Contrato de Interventoría No 971-2021 INTERVENTORÍA PARA LAS OBRAS DE MEJORAMIENTO MEDIANTE LA CONSTRUCCIÓN Y MANTENIMIENTO, GESTIÓN PREDIAL, SOCIAL Y AMBIENTAL SOSTENIBLE DE LA RUTA DE LOS COMUNEROS (ZIPAQUIRÁ - BARBOSA - BUCARAMANGA; GIRÓN - PIEDECUESTA) EN LOS DEPARTAMENTOS DE CUNDINAMARCA, BOYACÁ Y SANTANDER, EN MARCO DE LA REACTIVACIÓN ECONÓMICA, MEDIANTE EL PROGRAMA DE OBRA PÚBLICA "VÍAS PARA LA LEGALIDAD Y LA REACTIVACIÓN VISIÓN 2030". MÓDULO 1.	
CONSORCIO ICEACSA - TPF	INFORME MENSUAL No. 55 INVIAS-IM – 0971-2021 DICIEMBRE DE 2025

CONCEPTO TÉCNICO ESPECIALIDAD GEOTECNIA

CONSECUTIVO	175
ESPECIALIDAD	GEOTECNIA
PROYECTO	CONTRATO 971 – 2021
CONSORCIO MHC	CONSORCIO VIAL MHC 063
ASUNTO	D-000006448 con asunto: Respuesta al oficio C971-4954-2025 (R-000003878) con asunto: “Entrega concepto validación suelo de cimentación muro K44+467 al K44+499 (S26)”
FECHA	29/12/2025

CONSECUTIVO	173
ESPECIALIDAD	GEOTECNIA
PROYECTO	CONTRATO 971 – 2021
CONTRATISTA	CONSORCIO VIAL MHC 063
ASUNTO	D-000005323 - Estudios geotécnicos del muro de contención proyectado entre el K41+716 y el K41+747 Versión D
FECHA	02/12/2025

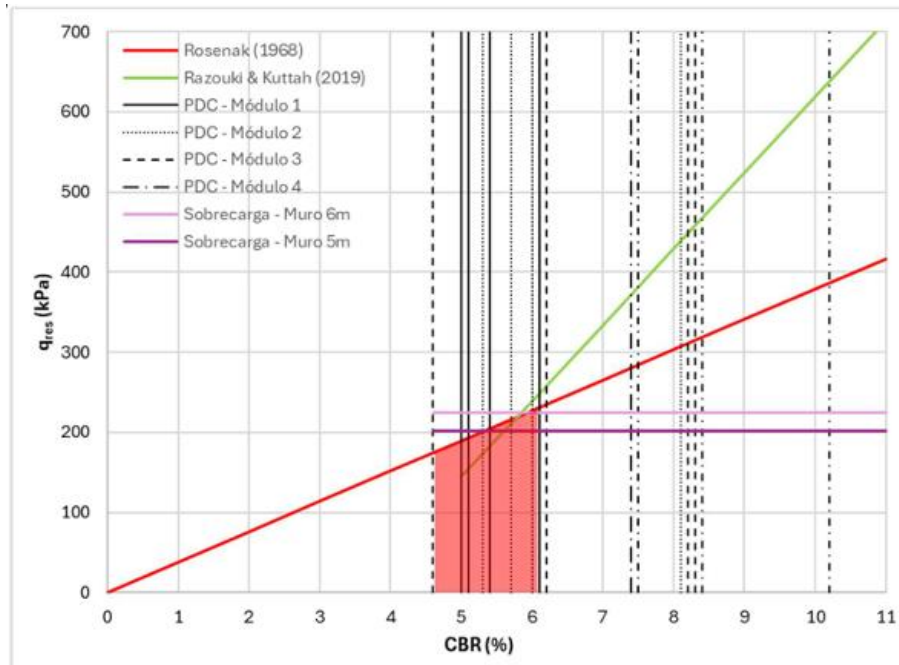
3. Comentario Interventoría: Los valores de capacidad de carga admisible q_{adm} presentados en la Figura 2 del documento C066A-2848 difieren bastante con lo presentado en la Tabla 37 del informe del muro que fue aprobado (IF-PEC-ZIBU-CU-S1-M3 M4 -V1) se requiere un concepto del consultor a este respecto.

Respuesta Contratista: Antes de conceptuar sobre esta diferencia, vamos a hacer claridad sobre la información presentada en la Figura 2 del concepto de liberación (C066A-2848). En la figura referenciada se muestran los valores de capacidad de carga admisible (q_{adm}) determinados con base en las correlaciones propuestas por Rosenak (1968) y Razouki et al. (2019), y utilizando un Factor de Seguridad Indirecto (FS) de 1/0.55; también se resaltan los valores de CBR promedio obtenidos por MHC a nivel de la cimentación de los muros con ensayos de PDC. Además, se indican a manera de referencia y con el nombre de "Sobrecarga – ..." los esfuerzos verticales máximos transmitidos a nivel de cimentación por muros de 5.0 y 6.0 m de altura, valor tomado de la fila 3 (σ_{max}) de la tabla 37 del informe de diseño de este muro, como se muestra a continuación.

Con respecto a la diferencia observada entre las capacidades de carga admisible (q_{adm}) calculadas para los diseños (tabla 37 del informe de diseño) y las reportadas en este concepto, las cuales fueron

obtenidas con base en las correlaciones de **Rosenak (1968)** y **Razouki et al. (2019)**, estas se asocian principalmente a las razones siguientes:

1. Las capacidades de carga determinadas durante los diseños del muro se basaron en parámetros drenados del subsuelo y siguiendo las metodologías de cálculo recomendadas por la NSR-10 y el CCP14, mientras que las capacidades de carga determinadas con las correlaciones de referencia se basan en parámetros no drenados obtenidos en ensayos triaxiales no consolidados - no drenados (UU) y utilizando un factor de seguridad indirecto ($FS=1/0.55$). Esta diferencia nos lleva a estar evaluando el comportamiento del suelo en un escenario de carga más crítico (a corto plazo) que el evaluado en los diseños (a largo plazo) y sólo es parcialmente comparable con la metodología recomendada por la NSR-10 debido a los factores de seguridad evaluados.

2. También es importante considerar que debido a la ejecución de las excavaciones mecánicas se altera el suelo de la parte más cercana de la superficie de fundación, lo cual hace que los ensayos que se realicen allí (PDC) muestren valores de resistencia menores a los obtenidos en condiciones "inalteradas"; en este caso se considera que esta es una razón importante que disminuye el valor del CBR promedio determinado a partir de correlaciones con el ensayo de cono (PDC), lo cual se considera conservador.

Finalmente, queremos resaltar que las correlaciones de **Rosenak (1968)** y **Razouki et al. (2019)** se determinaron en laboratorio en materiales y con condiciones de frontera específicas de su investigación, las cuales difieren significativamente de las existentes en el proyecto; lo anterior nos obliga a considerar los resultados obtenidos a partir de estas correlaciones como índices que ayudan a conocer el orden de magnitud de la resistencia del suelo, pero se resalta que no son comparables con los cálculos realizados durante el diseño.

Comentario Interventoría: No es claro porque se retira la información relacionada con la capacidad portante del memorando. Por otro lado, y de acuerdo con la respuesta del Consultor, se requiere indicar si los valores de capacidad portante obtenidos mediante las correlaciones de Rosenak (1968) y Razouki et al. (2019) son representativas para la validación del estrato de fundación. Comentario abierto.

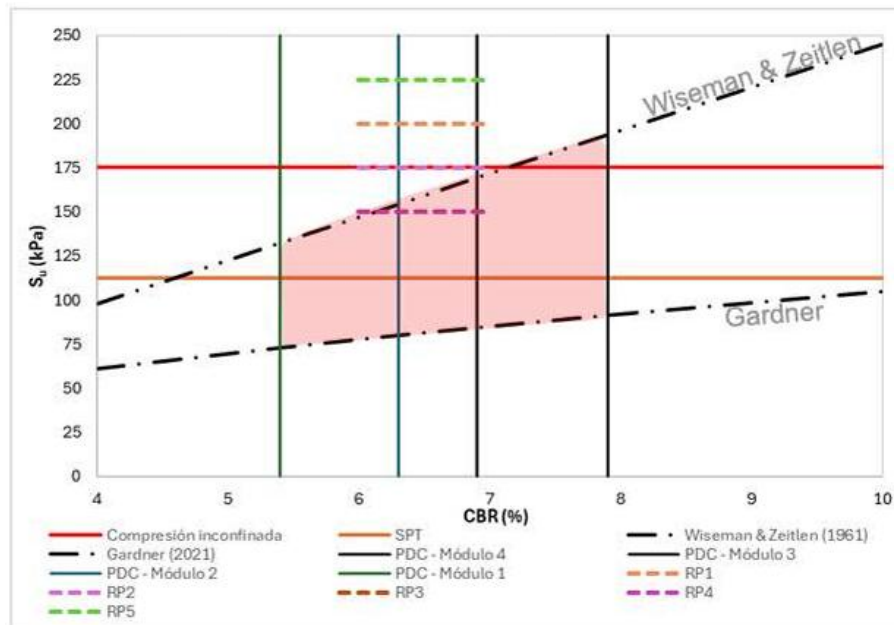
5. Comentario Interventoría: Con relación a la recomendación: “se recomienda plantear una inspección de campo que permita validar de primera mano las condiciones identificadas en campo con respecto al modelo geológico – geotécnico planteado en los diseños por parte de personal especialista en geotecnia.”, la Interventoría indaga si la inspección fue llevada a cabo. En caso afirmativo, se requiere compartir las conclusiones con la Interventoría.

En la siguiente figura se presenta la verificación de la información derivada de los ensayos de campo (CBR obtenidos a partir del ensayo de PDC) frente a los parámetros adoptados en el diseño. Considerando la naturaleza del ensayo realizado, los valores de CBR promedio de cada módulo fueron correlacionados con la resistencia al corte no drenado (S_u) del suelo de fundación, empleando las

metodologías propuestas por Wiseman & Zeitlen (1961) y Gardner (2021), líneas a trazos y puntos de la figura. Adicionalmente, en la misma gráfica se incluye el valor de S_u obtenido en laboratorio y el correlacionado a partir del SPT en la etapa de diseños, resistencias que constituyen la línea base para la comparación. **En esta gráfica también se incluyen con líneas a trazos los valores de S_u obtenidos en la visita de inspección geotécnica a partir de lecturas penetrómetro de bolsillo.**

En la figura anterior se demarca con achurado rojo la zona limitada en la vertical por las correlaciones Wiseman & Zeitlen (1961) y Gardner (2021), y en la horizontal por los valores promedio mínimos y máximos de CBR obtenidos en campo para los diferentes módulos.

Comentario Interventoría: Atendido. Comentario cerrado.

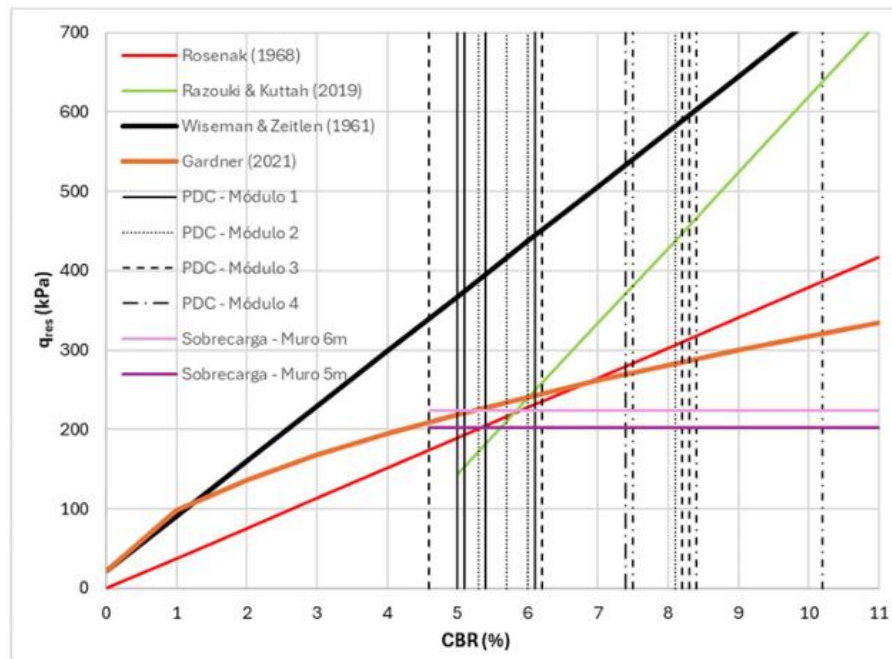
En la siguiente gráfica se incluyen los valores de las correlaciones de Wiseman & Zeitlen (1961) y Gardner (2021), calculadas como capacidad portante en condición no drenada mediante la ecuación:

Allí se presentan las dos correlaciones con línea negra y línea naranja, las cuales son mayores que los valores de sobrecarga impuestos.

Después de revisar en detalle las pruebas de campo realizadas por MHC y los resultados con las observaciones realizadas durante la visita de campo de IGL, se concluye que el suelo de cimentación encontrado en campo corresponde con el previsto en el estudio geotécnico del muro S26, proyectado entre las abscisas K44+467 y K44+499 del sector 1 de la vía Zipaquirá – Ubaté, y que la resistencia al corte no drenada de este suelo se encuentra en el rango esperado en el mismo estudio, con lo cual se dio el visto bueno para la construcción del muro.

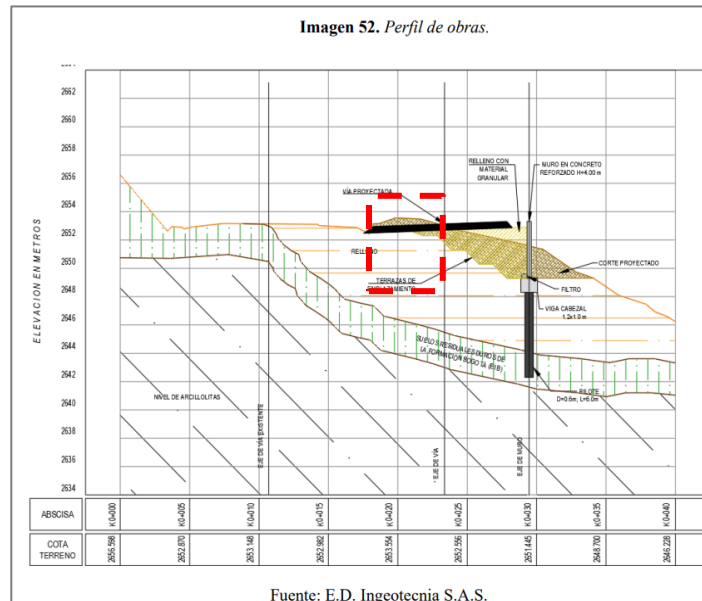
28. Comentario de Interventoría VC: El perfil de obras presentado en la imagen 52 indica que parte de la vía proyectada se desarrollará sobre el material de relleno existente. Al respecto se requiere ajustar la excavación en el trasdós del muro para evitar que la estructura de pavimento quede apoyada en este material. Asimismo, se requiere dejar una nota en el plano con esta recomendación.

Respuesta Consultor: Se ajusta el esquema con motivo de reducir la cantidad de material de relleno compactado bajo la vía, sin embargo, debido a la proximidad que tiene el muro respecto a la vía, siempre quedará una parte de la calzada sobre el terreno compactado del muro, no obstante, si se siguen las recomendaciones presentes en el informe, no debería existir inconvenientes al realizar un proceso de compactación adecuado.

Comentario de interventoría VD: No es clara la respuesta del Consultor por las siguientes razones:

- En el numeral 4.2 se indica la presencia de rellenos que pueden ser susceptibles a fenómenos de inestabilidad,
- En la página 37, 3^{er} párrafo, se indica que el relleno antrópico no es apto como material de cimentación,
- En el numeral 13.2 indica que no se utiliza cimentación superficial por los posibles problemas de asentamiento que presentaría el suelo de relleno.

Estos problemas también pueden afectar la funcionalidad e integridad del pavimento, se requiere proponer actuaciones/actividades para evitar las deformaciones en el relleno del tras dos muro. Comentario abierto.

Figura 1. Curva Granulométrica del material de Subbase Granular, Cantera la Suiza
Fuente: Propia a partir de registros de laboratorio MHC anexos al comunicado del asunto

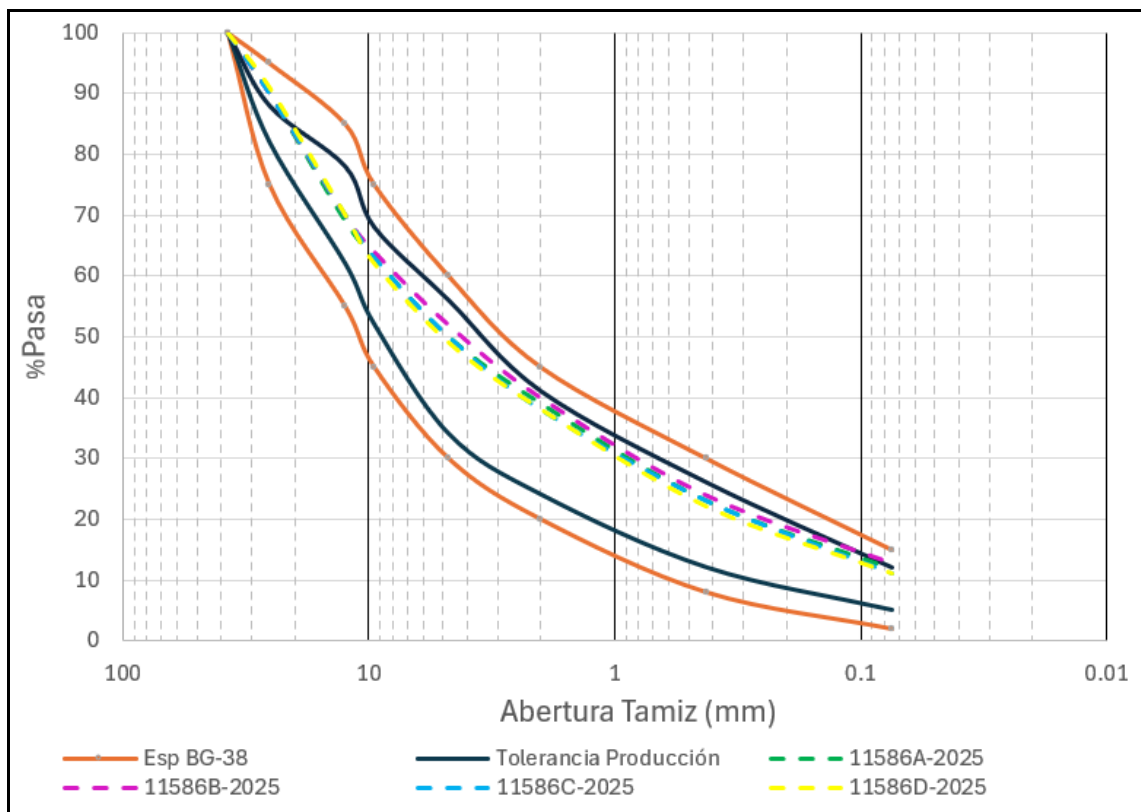
En atención al comunicado del asunto y para dar respuesta a las inquietudes que allí se están planteando, se solicita al Consorcio MHC063 remitirse al Artículo INV 320, numeral 320.2.2, Tabla 320-3, en donde podrán encontrar claramente los criterios para definir las tolerancias en producción a partir de una fórmula de trabajo. Al respecto, nuevamente se aclara que el ejercicio realizado por la interventoría en su proceso de revisión, partió de una línea granulométrica promedio de las presentadas por el consorcio MHC063 en su comunicado D000006342.
